CONCEPTO TÉCNICO No. CT - 4649

Localidad	Usme
UPZ	59 – Alfonso López
Barrio	Puerta al Llano
Dirección	Cr 7H Este y Cr 7G Este entre Cll 113 Sur y Cll 114 Sur, y Cll 114 Sur entre Cr 7H Este y Cr 7G Este (Nva. Nomenclatura)
Nombre del proyecto	Puerta al Llano, Construcción de Parque y Vías peatonales.
Fecha de Visita	27 de Noviembre de 2006
Área (Ha)	0.15
Solicitante	Departamento Administrativo de Acción Comunal Distrital, D.A.A.C.D., Obras con Participación Ciudadana, O.P.C.
Población beneficiada	150 familias – 750 personas
Tipo de Amenaza	Remoción en Masa

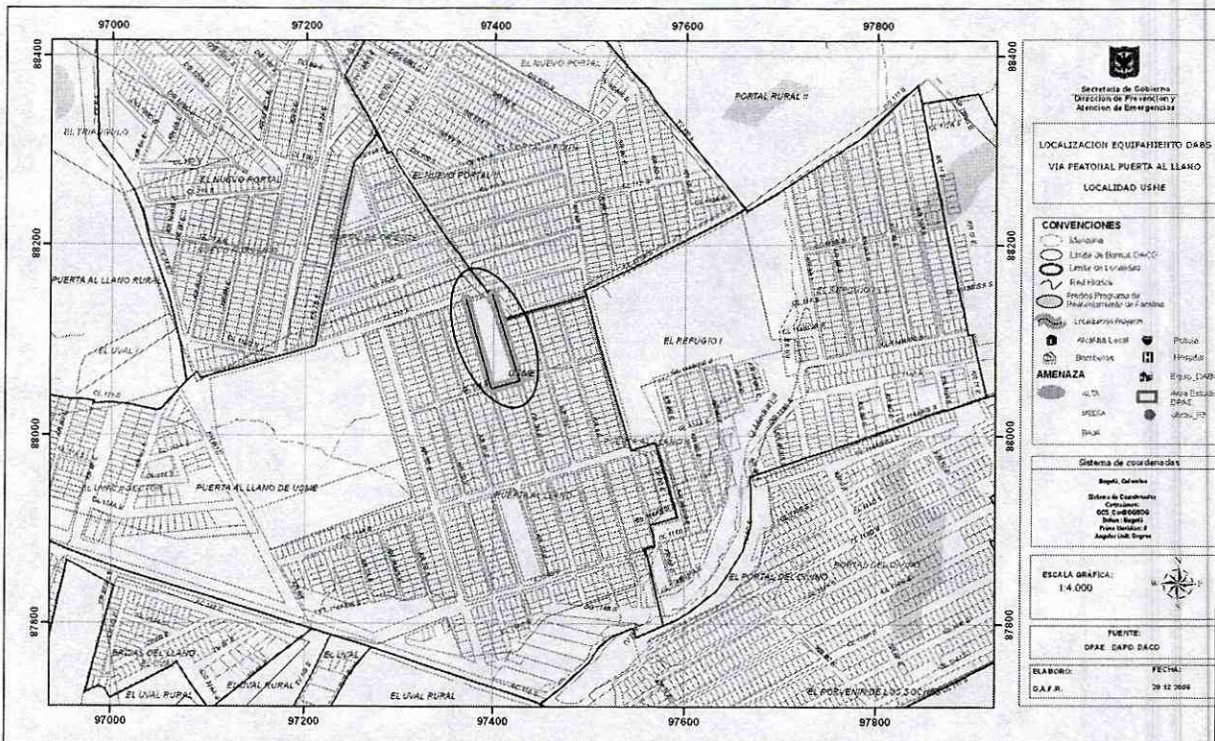
De acuerdo con el plano normativo de amenaza por remoción en masa del Plan de Ordenamiento Territorial de Bogotá – POT (Decreto 190 de 2004, por el cual se compilan los decretos 619 de 2000 y 469 de 2003), el sector donde se localiza el proyecto “Puerta al Llano”, se encuentra en una zona de AMENAZA BAJA por procesos de remoción en masa (Figura No.1).
